Deponie Konstanz-Dorfweiher Fachtechnische Stellungnahme zum geplanten Weiterbetrieb

Projektnummer: 4791.0/19

Datum: 18.02.2019

Lageplan mit Deponieabschnitten

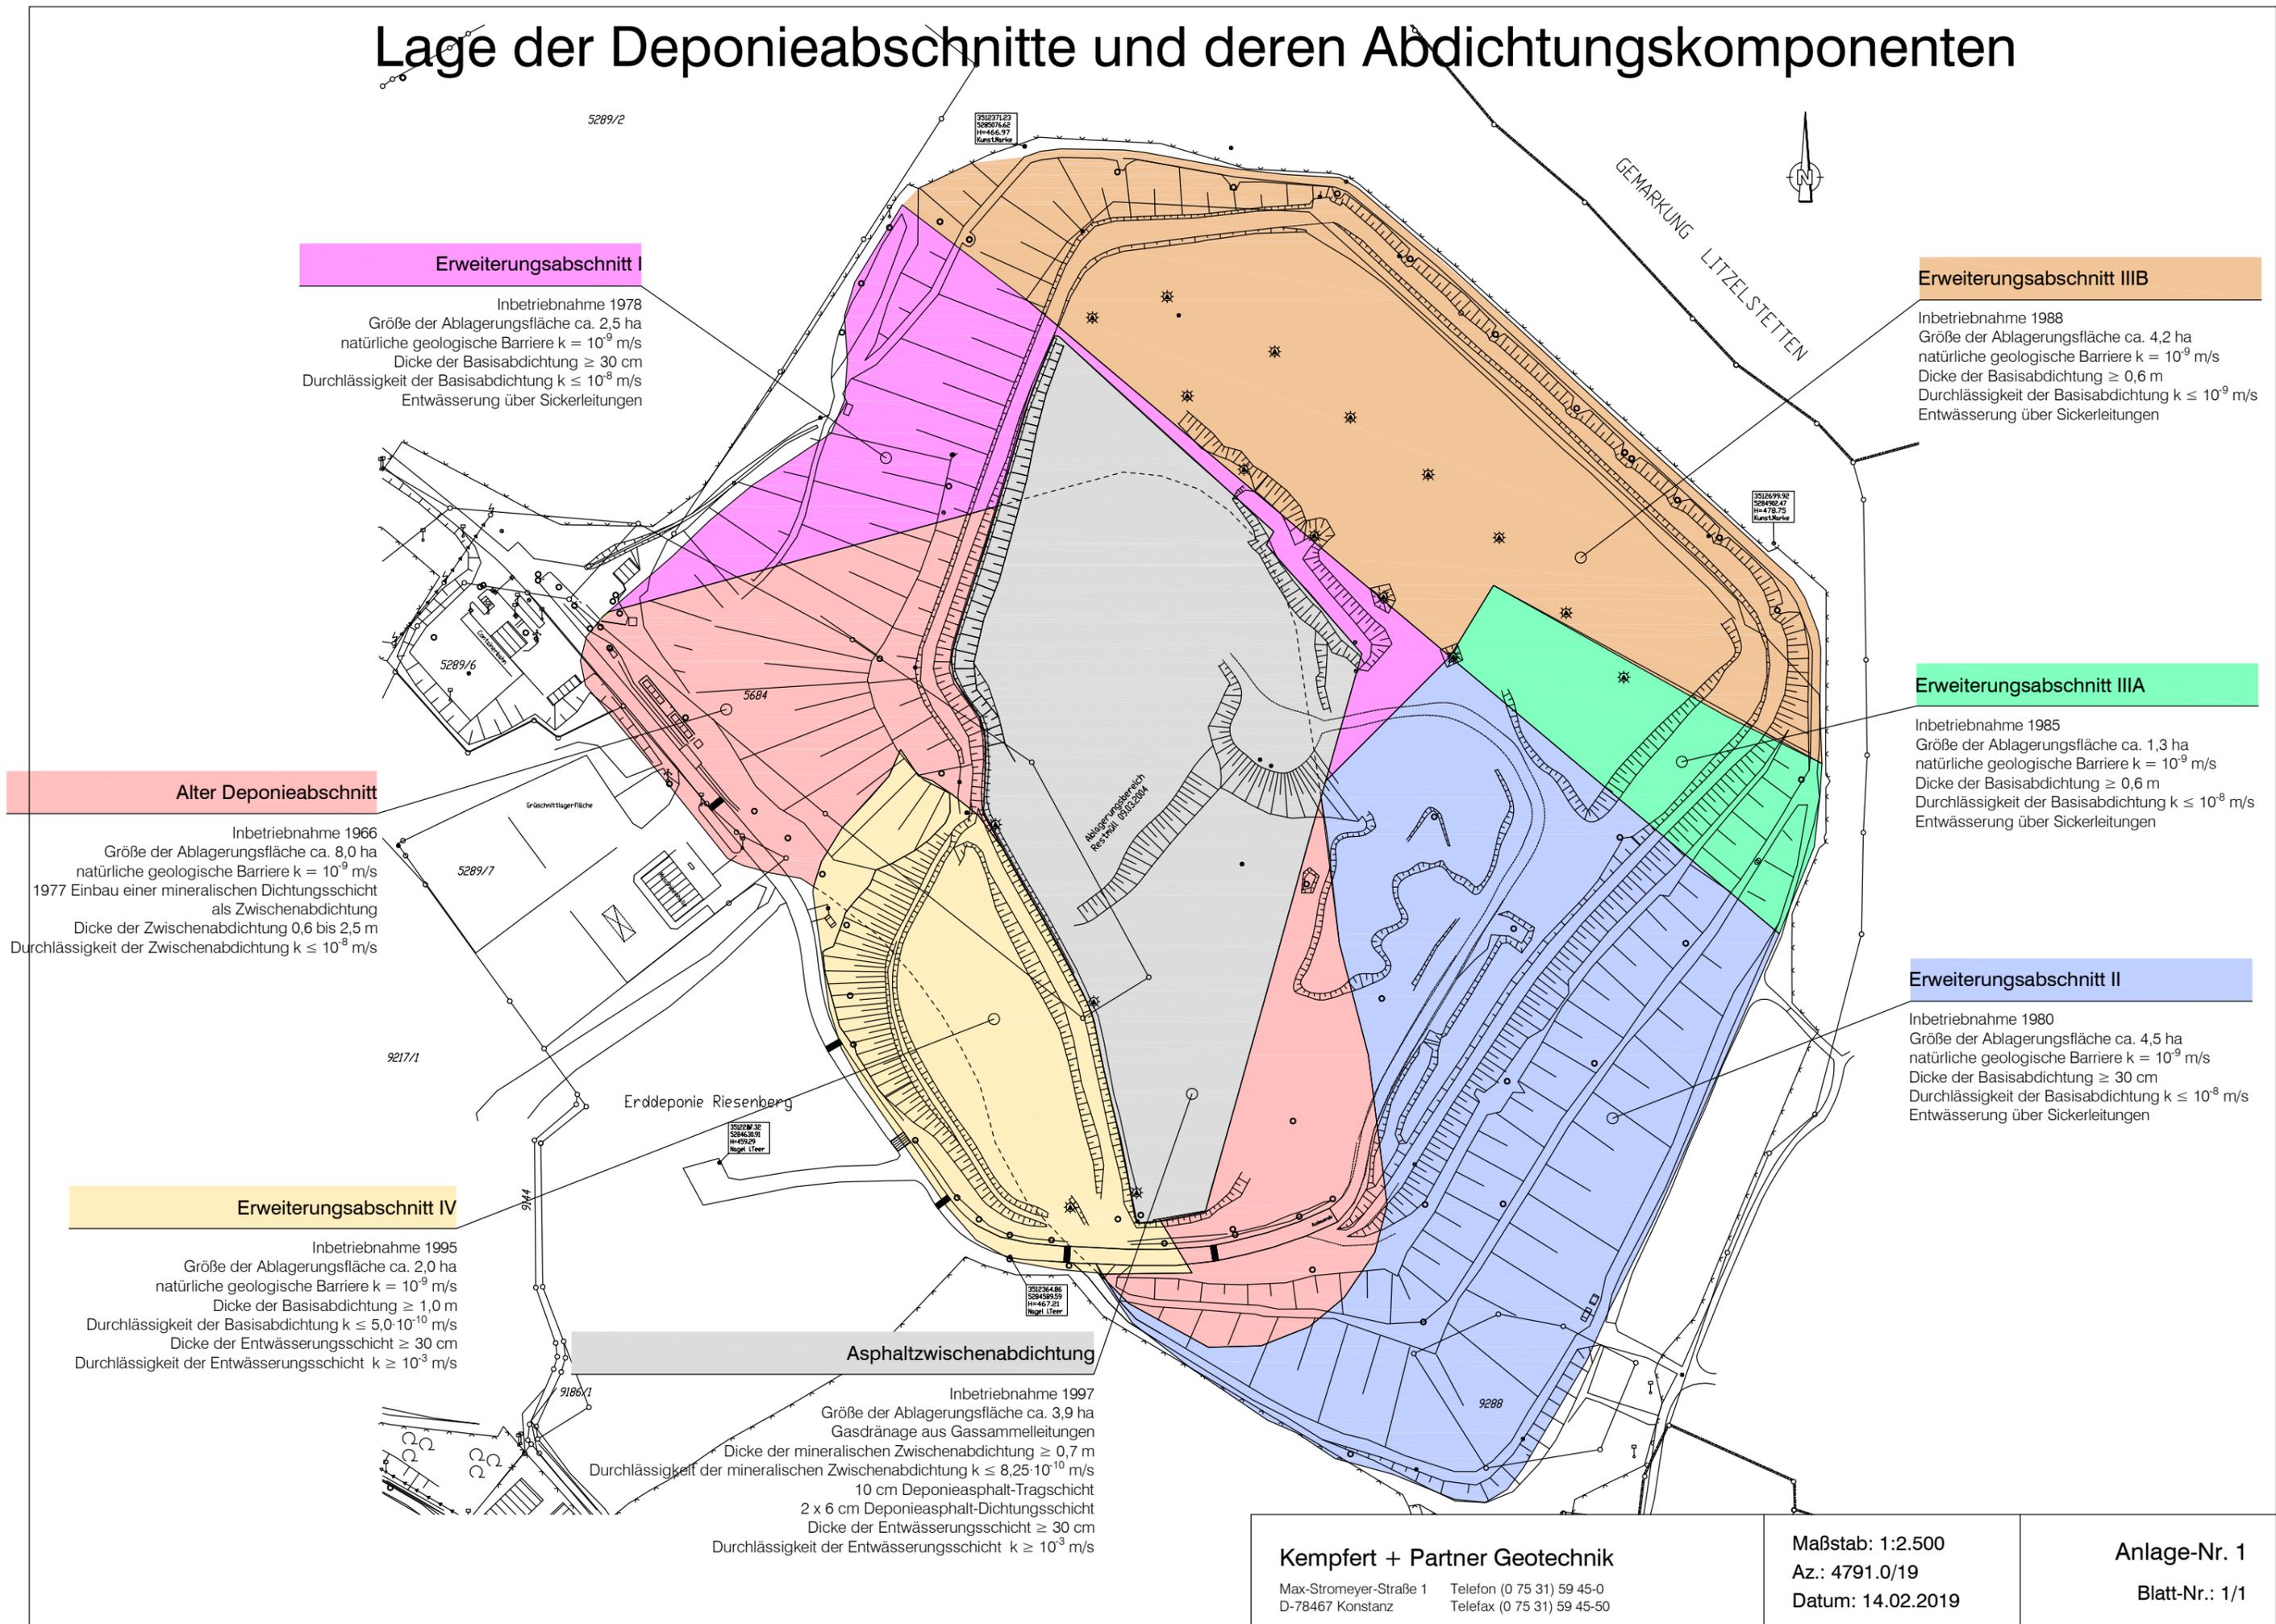
Aufgrund der historisch bedingten unterschiedlichen Ausbaustandards für das Basisabdichtungssystem in den einzelnen Deponieabschnitten müssen für einen Weiterbetrieb der Deponieabschnitt mit einer Asphaltzwischenabdichtung und die Deponieabschnitte außerhalb der Asphaltzwischenabdichtung (Abschnitte IIIa, IIIb und IV) unterschieden werden.

Für das bestehende Basisabdichtungssystem im Bereich der Asphaltzwischenabdichtung gilt Folgendes:

- Aufgrund der Fortschreibung der Anforderungen im Deponiebau seit der Inbetriebnahme des Deponieabschnitts im Jahr 1997 muss der Landkreis Konstanz nach der Bewertung des RPF vom 06.02.2019 die Gleichwertigkeit der vorhandenen Asphaltzwischenabdichtung im Vergleich zu den aktuell geltenden Anforderungen durch einen zugelassenen Sachverständigen für Deponieasphalt nachweisen.

- Gleiches gilt für das vorhandene Deponieentwässerungssystem (Entwässerungsschicht und Drainageleitungen). Auch hierfür muss die Gleichwertigkeit im Vergleich zu den aktuell geltenden Anforderungen nachgewiesen werden.

- Kann für die Asphaltzwischenabdichtung die Gleichwertigkeit im Vergleich zu den aktuell geltenden Anforderungen nachgewiesen werden, besteht die Möglichkeit, die Asphaltzwischenabdichtung als Basisabdichtungssystem für den Weiterbetrieb zu nutzen. Dies gilt nach der Bewertung des RPF vom 06.02.2019 aber nur dann, wenn der bereits etwa 5 m hoch abgelagerte organikhaltige Abfall in die angrenzenden Deponieabschnitte umgelagert wird oder durch Untersuchungen nachgewiesen werden kann, dass der bereits abgelagerte Abfall die Zuordnungskriterien nach DepV einhält. Hält der bereits abgelagerte Abfall die Zuordnungskriterien nach DepV ein, könnte er über der Asphaltzwischenabdichtung verbleiben.

- Sind die beschriebenen Voraussetzungen gegeben, ist aus unserer Sicht mit dem RPF noch abzustimmen, ob für den Weiterbetrieb der Deponieabschnitt mit einer Asphaltzwischenabdichtung durch ein Randabdichtungssystem von den angrenzenden Deponieabschnitten getrennt werden muss.

- Sind die beschriebenen Voraussetzungen nicht gegeben, muss der vorhandene Abfall von weiterem Abfall aus einem Weiterbetrieb durch ein neues Basis- und Randabdichtungssystem getrennt werden.

Für einen Weiterbetrieb der Deponieabschnitte außerhalb der Asphaltzwischenabdichtung ist aufgrund des dort nach heutigem Stand geringen Ausbaustandards grundsätzlich ein neues Basis- und Randabdichtungssystem erforderlich, das dem aktuellen Stand der Deponietechnik entspricht.

- Nachweis der Gleichwertigkeit der vorhandenen Asphaltzwischenabdichtung im Vergleich zu den aktuell geltenden Anforderungen durch einen zugelassenen Sachverständigen für Deponieasphalt.

- Nachweis der Gleichwertigkeit des vorhandenen Deponieentwässerungssystems (Entwässerungsschicht und Drainageleitungen) im Vergleich zu den aktuell geltenden Anforderungen. Hierbei ist mit dem RPF abzustimmen, ob der Gleichwertigkeitsnachweis durch einen zugelassenen Sachverständigen für Deponiebau zu führen ist.

- Sofern die Gleichwertigkeit des Abdichtungssystems nachgewiesen werden kann, muss weiterhin untersucht werden, ob der bereits abgelagerte organikhaltige Abfall die Zuordnungskriterien nach DepV einhält (Voraussetzung zur Beurteilung ob der bereits abgelagerte Abfall an Ort und Stelle verbleiben kann oder umgelagert werden muss).

- Sofern die Gleichwertigkeit des Abdichtungssystems nachgewiesen werden kann, muss mit dem RPF auch abgestimmt werden, ob für den Weiterbetrieb der Deponieabschnitt mit einer Asphaltzwischenabdichtung durch ein Randabdichtungssystem von den angrenzenden Deponieabschnitten getrennt werden muss.
